**ACTA RESOLUTIVA DE LA SESIÓN EXTRAORDINARIA DE LA COMISIÓN DE ÁREAS  
HISTÓRICAS Y PATRIMONIO**

**Conocimiento y resolución sobre el oficio No. STHV-JP 03756 de 5 de septiembre de 2014, de la Secretaría de Territorio, Hábitat y Vivienda e informe de la Subcomisión Técnica de Áreas Históricas y Patrimonio, relacionados con el proyecto denominado Plaza Huerto San Agustín, presentado por el MIDUVI.**

Informe Técnico No. SMP-069/14

## REVISIÓN TÉCNICA DE LA PROPUESTA PLAZA SAN AGUSTÍN, SOBRE LA CALLE MEJÍA

Figura No.2  
Diseño propuesto

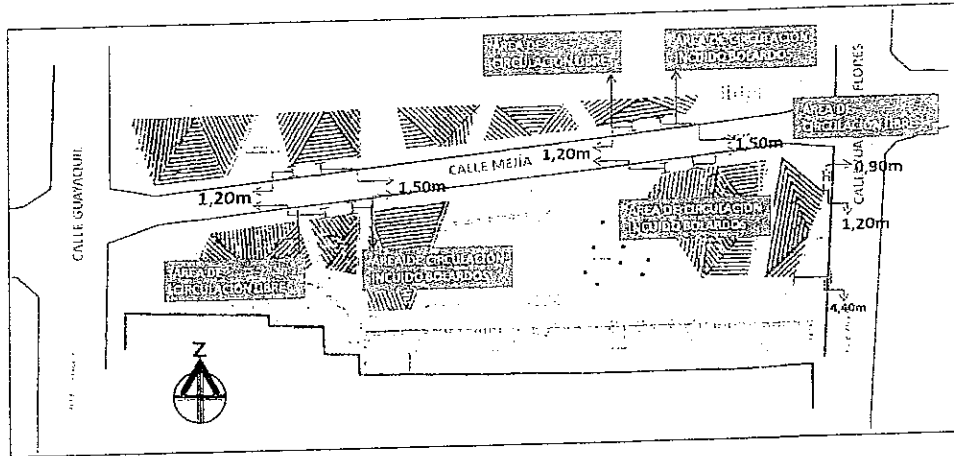
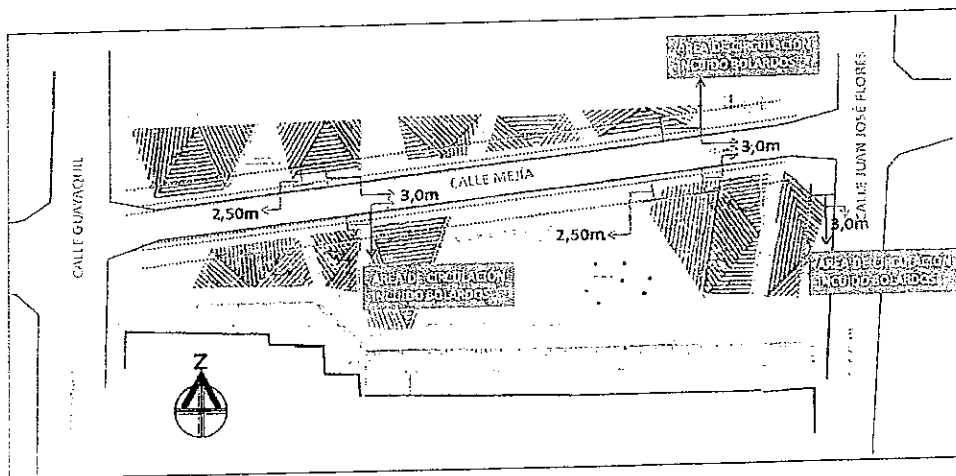
**Modificación del ancho de las aceras.-** La propuesta establece que a lo largo del tramo de intervención sobre la calle Mejía, las aceras perimetrales tienen una dimensión constante de 1,50 m. de ancho incluido el emplazamiento de los bolardos, con lo cual se estima que quedaría un ancho libre de 1,20 m. para la circulación peatonal.

En la acera perimetral contigua a la calle Flores, se identifica que ésta tiene un ancho variable que va de 4,40 m. a 1,20 m. de ancho incluido el emplazamiento de los bolardos, con lo cual se forma un "efecto embudo" con un ancho efectivo de 0,90 m. que quedaría para la circulación de los peatones, estableciendo una afectación para el normal desarrollo de esa actividad y además no se encuadra con las definiciones de aceras del resto del proyecto.

Por consiguiente, se recomienda que las aceras perimetrales sean no menos de 3,0 m. de ancho incluido el emplazamiento de los bolardos, resultando aproximadamente de 2,50 m. de ancho libre para la circulación peatonal. En la figura No. 2 se muestran las dos situaciones.

**Figura No.3**  
Diseño propuesto

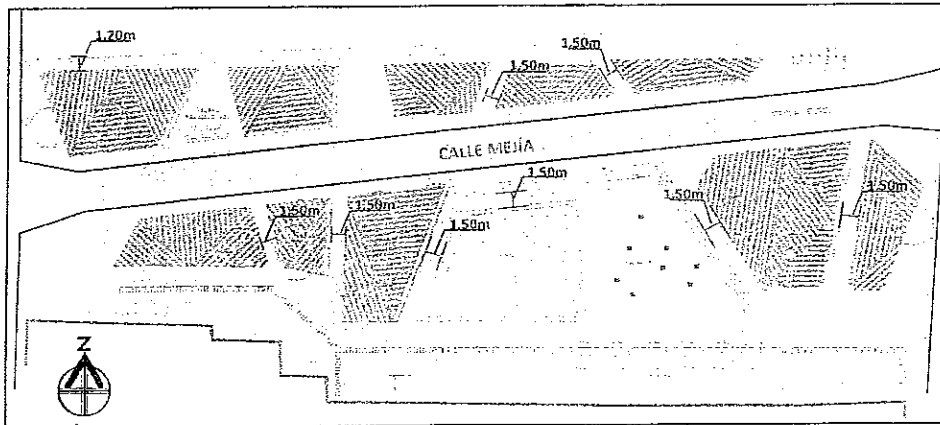
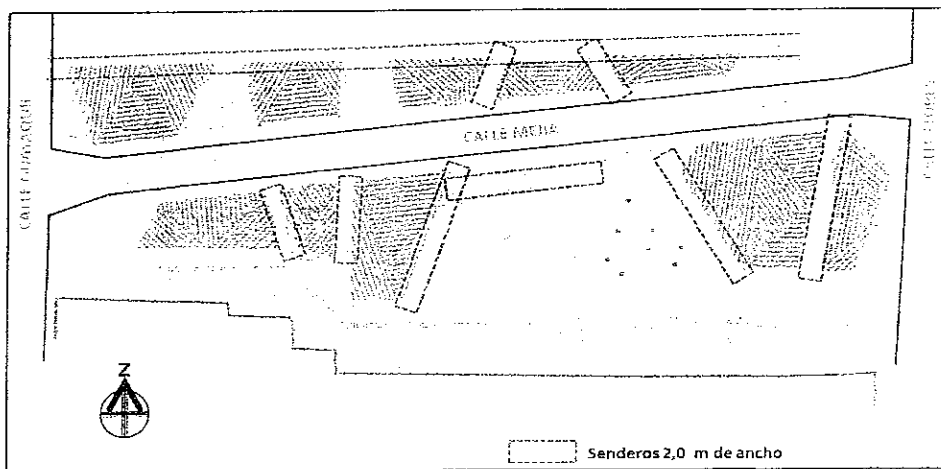
**Modificación de senderos peatonales.** - Los senderos peatonales transversales propuestos en la Plaza son de 1,50 m. de ancho y en el lado norte del tramo de intervención (esquina oeste) el sendero es de 1,20 m. de ancho. Al respecto se puede evidenciar que esos anchos son restringidos para ofertar una adecuada circulación peatonal en los dos sentidos, considerando que por el sitio se tiene una alta demanda de peatones. En consecuencia se sugiere que esos anchos no deberán ser menores a 2,0 m.

En la figura No. 3 se ilustran las dos situaciones, la del proyecto y la sugerida en este análisis.

**Figura No.4**  
Implementación de rampas peatonales y vehiculares

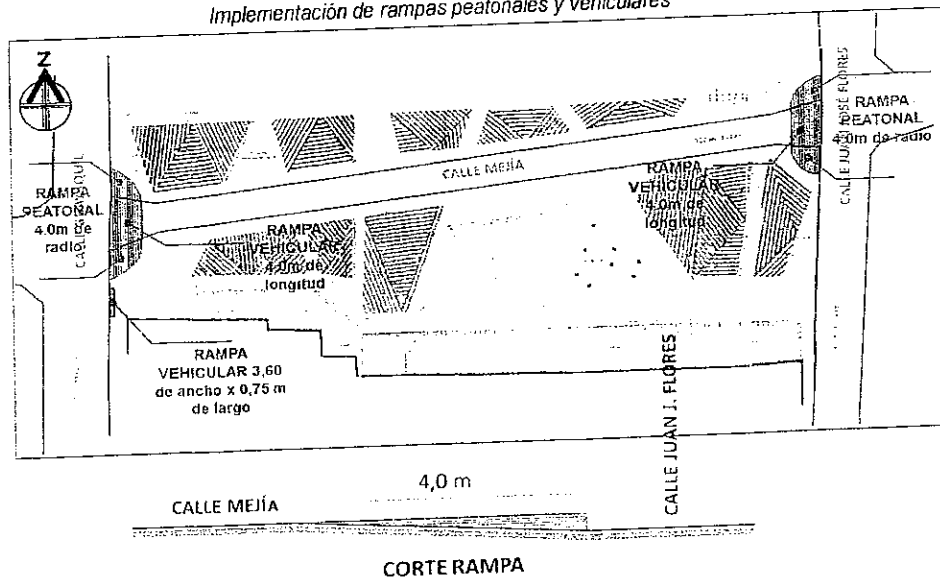
**Implementación de rampas peatonales y vehiculares.**- En los extremos de la plataforma única propuesta para la calle Mejía en el tramo comprendido entre las calles Guayaquil y Flores, no se han considerado rampas para la circulación peatonal y vehicular, así como tampoco el acceso vehicular lateral del lado sur que tiene su inicio en la calle Guayaquil. Se recomienda que esas rampas deben ser de: 4,0 m. de longitud para la circulación vehicular. Para los peatones se recomienda que las aceras tengan un rebajamiento suave en las esquinas, de forma que se acoplen a las rampas vehiculares. Para el acceso vehicular lateral de 3,60 m. de ancho x 0,75 m. de largo, como se indica en la figura No. 4

**Figura No.5**  
Implementación de rampas en el lado sur de la Plaza

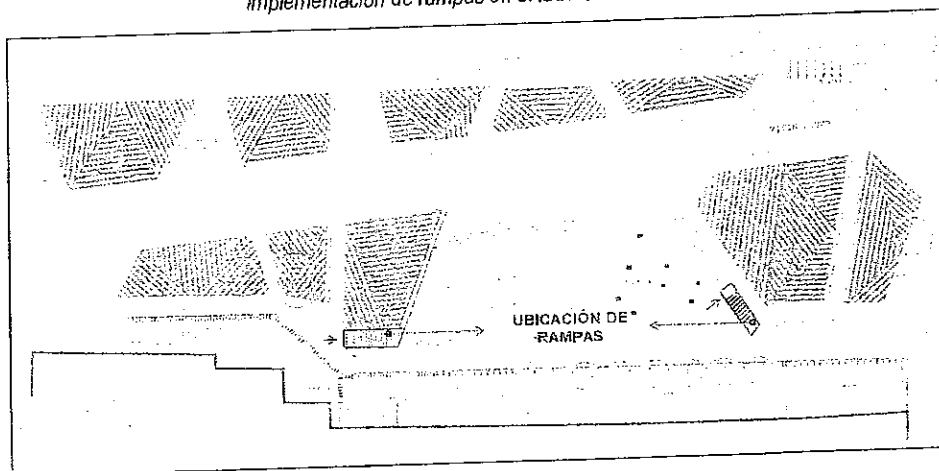
Ubicación de Rampas en el centro de la plaza. - Se ha observado en esta alternativa 1, que el lado sur de la plaza no se han considerado rampas para la circulación de personas con capacidades espaciales; para el cambio de nivel o de integración con otros espacios solo existe graderios. Por lo tanto se recomienda ubicar rampas junto a los graderios oeste y este del centro de la plaza, tal como se ilustra en la figura No. 5.

**Figura No.6**  
*Ubicación de la parada de bus*

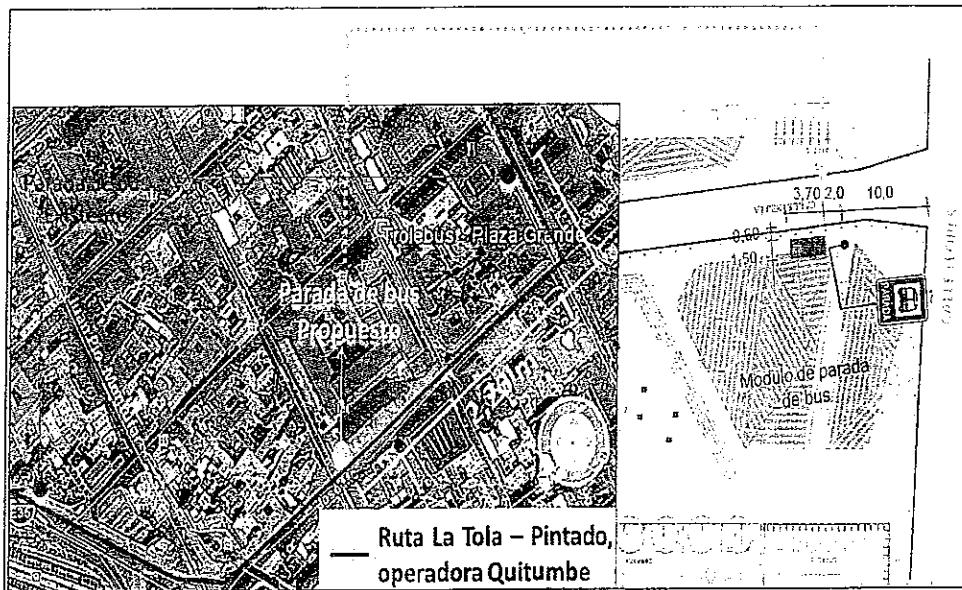
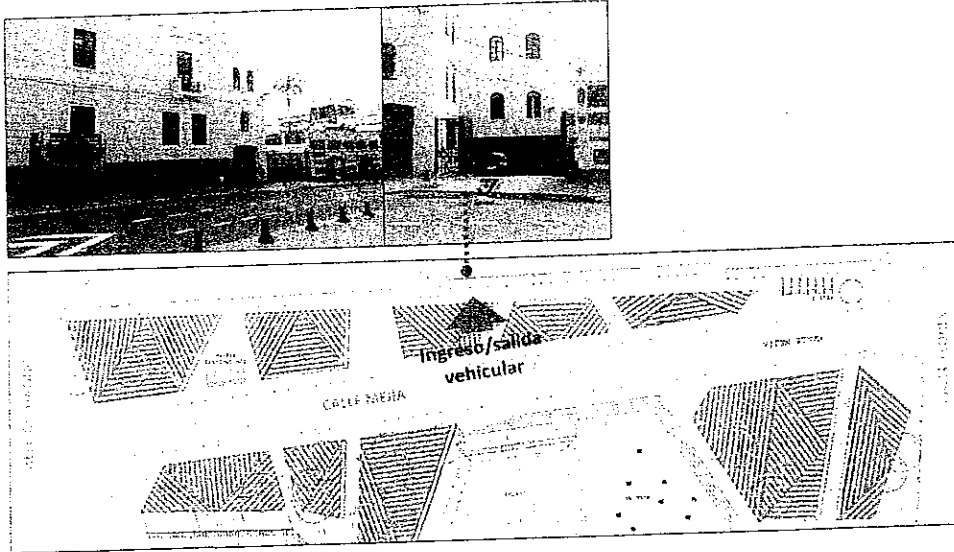
Implementación de una Parada de bus. - En el tramo de 500 m de longitud entre paradas de bus de la línea de transporte público que circula por las calles Venezuela y Mejía, no existe paradas de bus, por lo que se considera necesario implementar una parada aproximadamente a 220 m. de la anterior ubicada en las cercanía de la intersección de las calles Venezuela y Olmedo.

La parada de bus debería contener señalización vertical a 10,0 m. del bordillo de la calle Flores con dirección oeste y un módulo de parada (visera) para el refugio de usuarios, a 2,0 m. de la señal vertical, mismo que tiene las dimensiones de 1,50 m. de ancho x 3,70 m. de largo, altura de 2,75 m, retiro frontal de 0,60 m. del bordillo, tal como se indica en la figura No. 6.

**Figura No.7**  
 Ingreso/salida vehicular del edificio de la Secretaría de la Educación

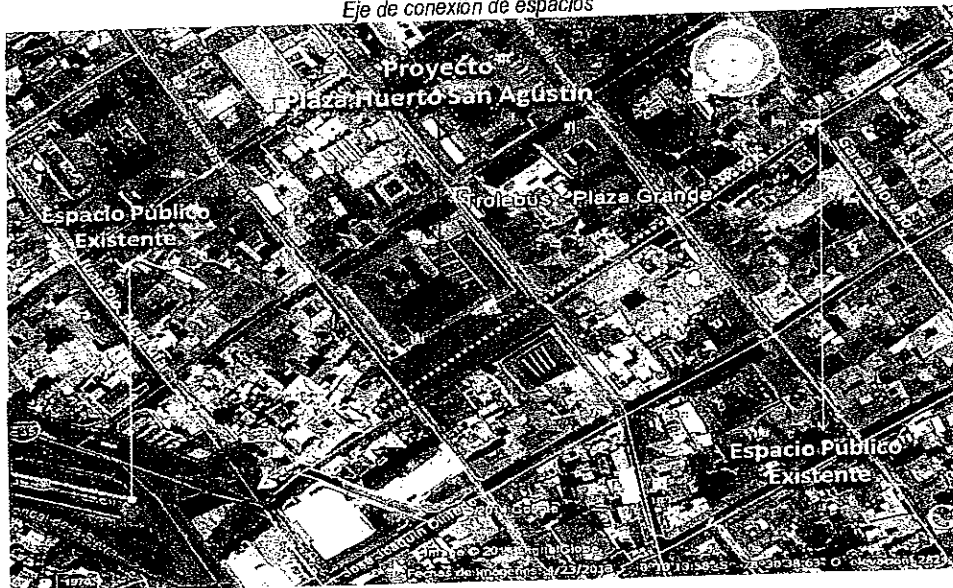
Acceso vehicular al estacionamiento de la Secretaría de la Educación. - El ingreso/salida de vehículos del garaje del edificio de la Secretaría de la Educación que se encuentra ubicado en lado norte de la calle Mejía en el tramo analizado, el cual no ha sido tomado en cuenta en la propuesta de la Plaza Huerto San Agustín, por lo que se deberá modificar el diseño y retirar los bolardos en este lado de la plaza para la implementación del respectivo acceso. En la figura No. 7 se puede observar lo indicada.

**Figura No.9**  
Chafalán en la esquina del graderío

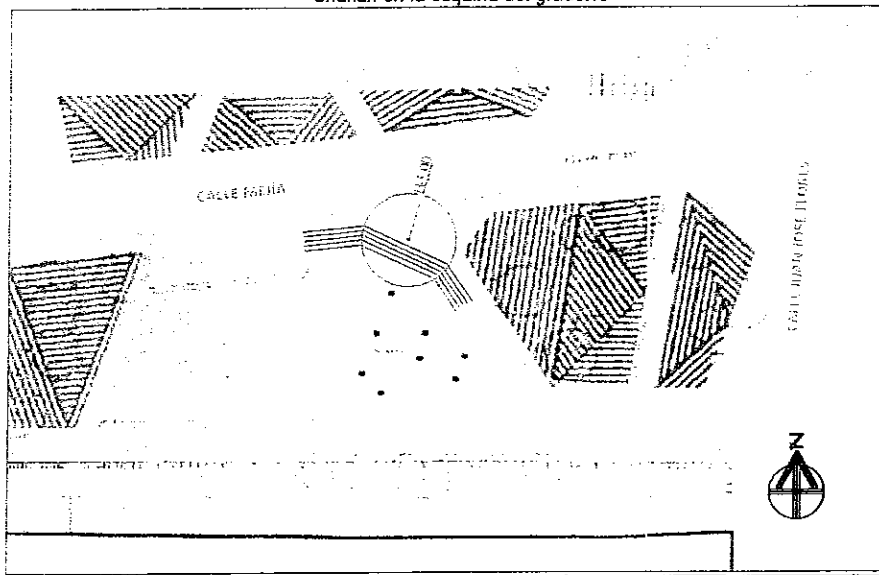
Chafalán en la esquina del graderío que delimita la plaza central. - En la plataforma central del lado sur de la calle Mejía, existe un graderío que delimita la plaza, mismo que la esquina del graderío se deberá realizar un chafalán, utilizando 3,0 m. de radio para trazar la diagonal, ya que esta modificación permitirá facilitar el giro de los peatones, como se ilustra en la figura No. 9.

**Figura No.11**

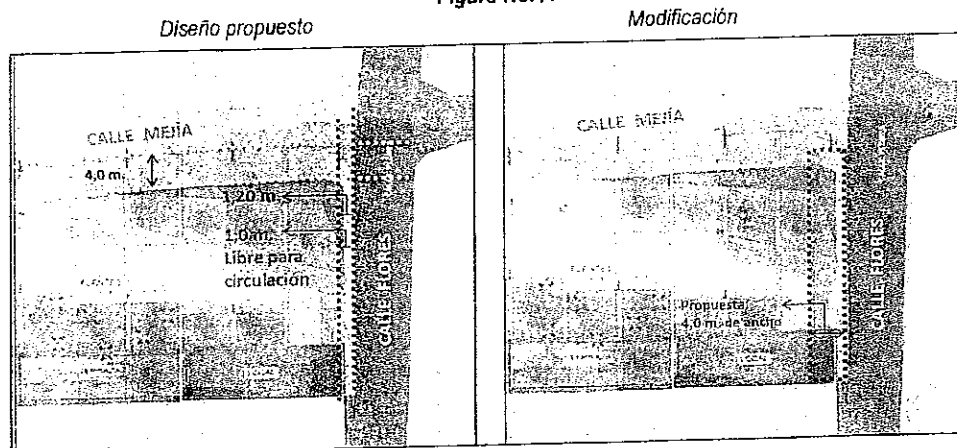
Modificación del ancho de la acera. - En la acera perimetral contigua a la calle Flores, se identifica que esta tiene un ancho de 1,20 m. incluido el emplazamiento de los bolaridos, con lo cual se estima que quedaría un ancho libre de 0,90 m. para la circulación peatonal, estableciendo una afectación para el normal desarrollo de esa actividad. Por consiguiente, se recomienda que la acera sea igual al ancho y al tratamiento de la acera perimetral sobre la calle Mejía (4,0 m.), incluido el emplazamiento de los bolaridos, como se ilustra en la figura No. 11

**Figura No.12**  
Implementación de rampas peatonales y vehiculares

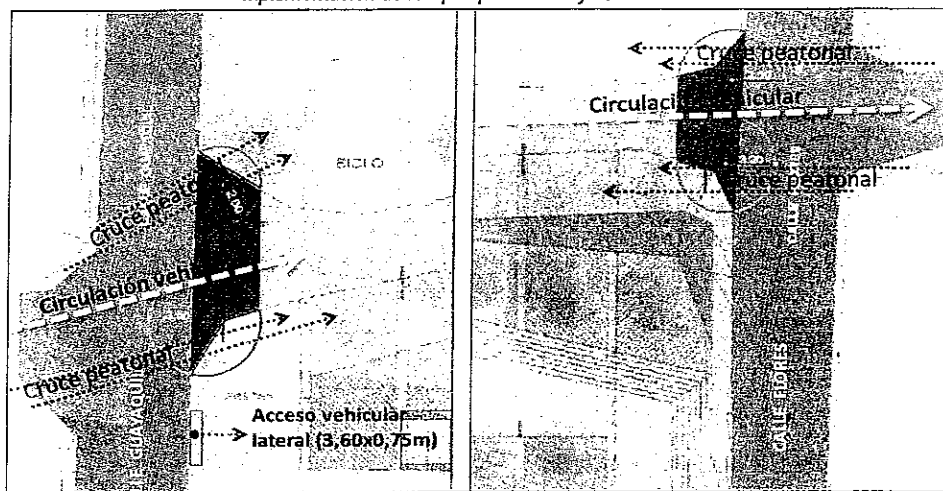
Implementación de rampas peatonales y vehiculares.- En los extremos de la plataforma única propuesta para la calle Mejía en el tramo comprendido entre las calles Guayaquil y Flores, no se han considerado rampas para la circulación peatonal y vehicular, así como tampoco el acceso vehicular lateral del lado sur que tiene su inicio en la calle Guayaquil. Se recomienda que esas rampas deben ser de 4,0 m. de longitud para la circulación vehicular. Para los peatones se recomienda que las aceras tengan un rebajamiento suave en las esquinas, de forma que se acoplen a las rampas vehiculares. Para el acceso vehicular lateral de 3,60 m. de ancho x 0,75 m. de largo, como se indica en la figura No. 12.

**Figura No.14**  
Ubicación de la parada de bus

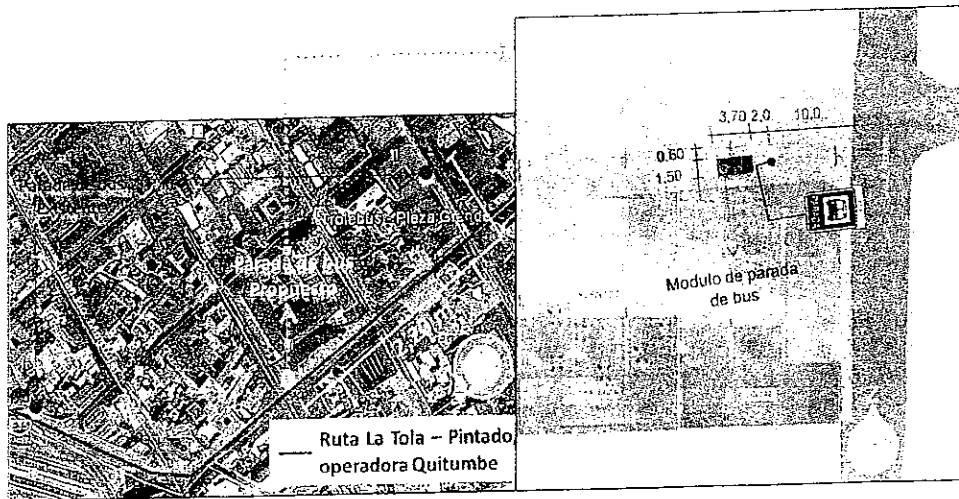
Implementación de una Parada de bus.- En el tramo de 500 m de longitud entre paradas de bus de la línea de transporte público que circula por las calles Venezuela y Mejía, no existe paradas de bus, por lo que se considera necesario implementar una parada aproximadamente a 220 m. de la anterior ubicada en las cercanía de la intersección de las calles Venezuela y Olmedo.

La parada de bus debería contener señalización vertical a 10,0 m. del bordillo de la calle Flores con dirección oeste y un módulo de parada (visera) para el refugio de usuarios, a 2,0 m. de la señal vertical, mismo que tiene las dimensiones de 1,50 m. de ancho x 3,70 m. de largo, altura de 2,75 m, retiro frontal de 0,60 m. del bordillo, tal como se indica en la figura No. 14

**Figura No.15**  
Implementación de rampas en el lado sur de la Plaza

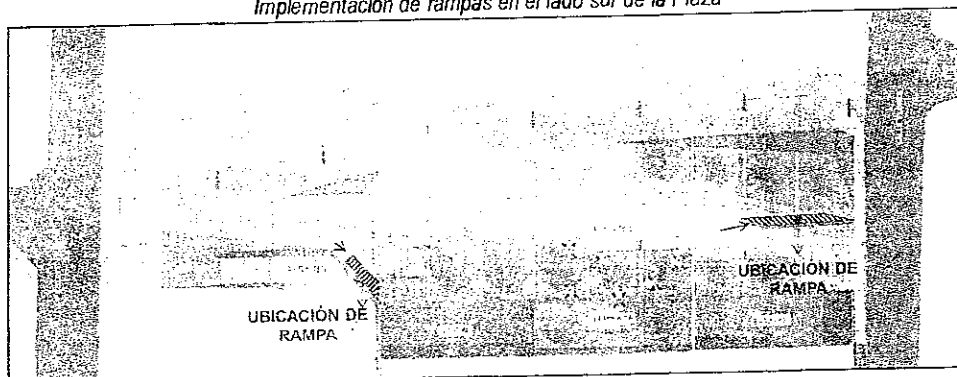
Ubicación de Rampas en el centro de la plaza.- Se ha observado en esta alternativa 1, que el lado sur de la plaza no se han considerado rampas para la circulación de personas con capacidades espaciales; para el cambio de nivel o de integración con otros espacios solo existe graderíos. Por lo tanto se recomienda ubicar rampas junto a los graderíos oeste y este del centro de la plaza, tal como se ilustra en la figura No. 15.

Figura No.2  
Diseño propuesto

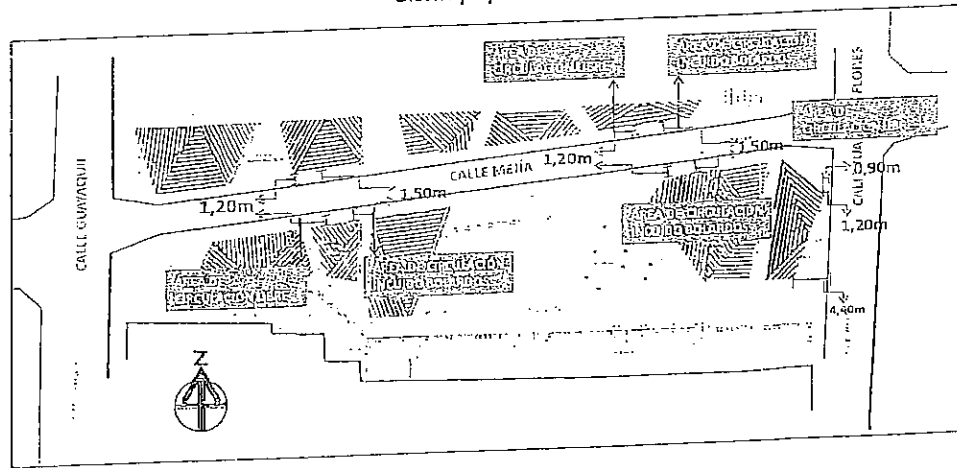
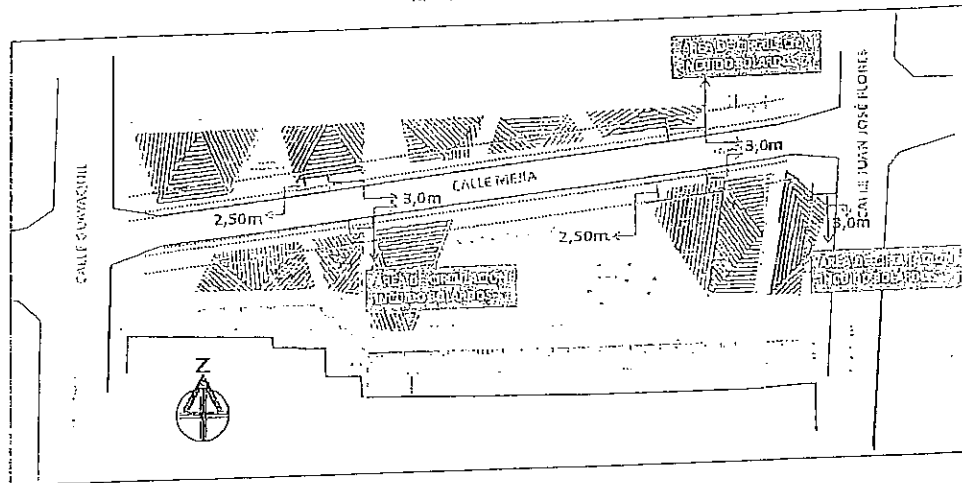
Modificación del ancho de las aceras.- La propuesta establece que a lo largo del tramo de intervención sobre la calle Mejía, las aceras perimetrales tienen una dimensión constante de 1,50 m. de ancho incluido el emplazamiento de los bolardos, con lo cual se estima que quedaría un ancho libre de 1,20 m. para la circulación peatonal.

En la acera perimetral contigua a la calle Flores, se identifica que ésta tiene un ancho variable que va de 4,40 m. a 1,20 m. de ancho incluido el emplazamiento de los bolardos, con lo cual se forma un "efecto embudo" con un ancho efectivo de 0,90 m. que quedaría para la circulación de los peatones, estableciendo una afectación para el normal desarrollo de esa actividad y además no se encuadra con las definiciones de aceras del resto del proyecto.

Por consiguiente, se recomienda que las aceras perimetrales sean no menos de 3,0 m. de ancho incluido el emplazamiento de los bolardos, resultando aproximadamente de 2,50 m. de ancho libre para la circulación peatonal. En la figura No. 2 se muestran las dos situaciones.

Figura No.3  
Diseño propuesto

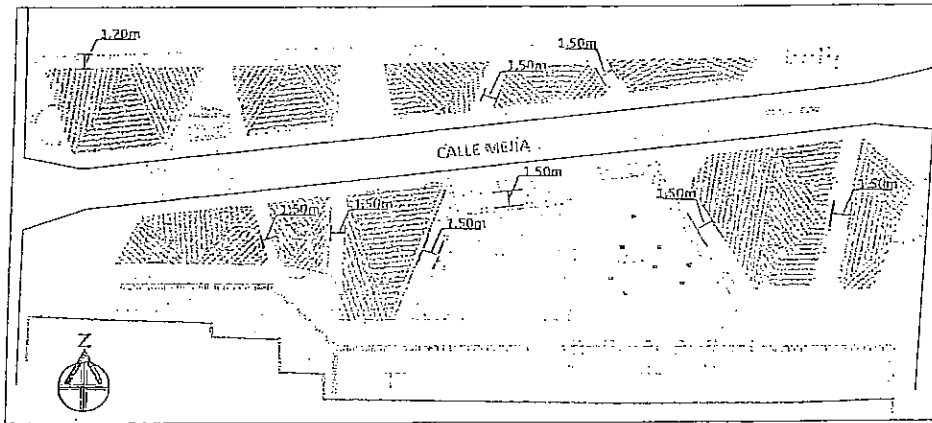
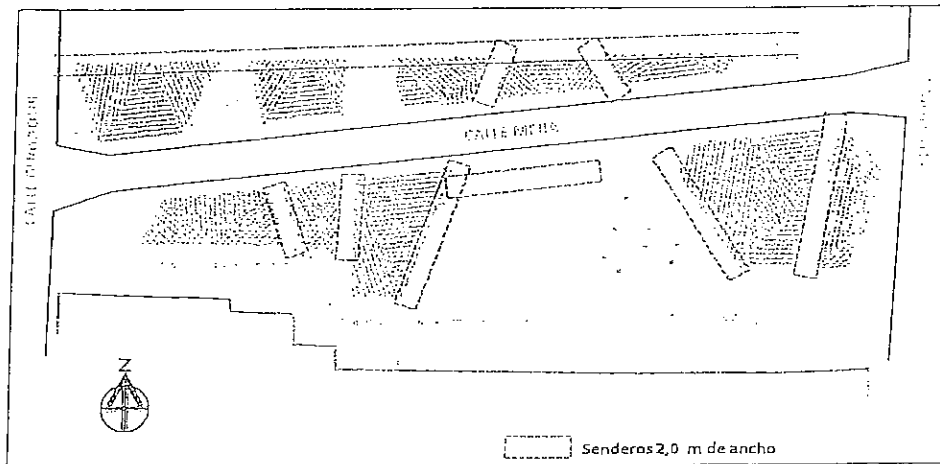
Modificación de senderos peatonales.- Los senderos peatonales transversales propuestos en la Plaza son de 1,50 m. de ancho y en el lado norte del tramo de intervención (esquina oeste) el sendero es de 1,20 m. de ancho. Al respecto se puede evidenciar que esos anchos son restringidos para ofertar una adecuada circulación peatonal en los dos sentidos, considerando que por el sitio se tiene una alta demanda de peatones. En consecuencia se sugiere que esos anchos no deberán ser menores a 2,0 m.

En la figura No. 3 se ilustran las dos situaciones, la del proyecto y la sugerida en este análisis.
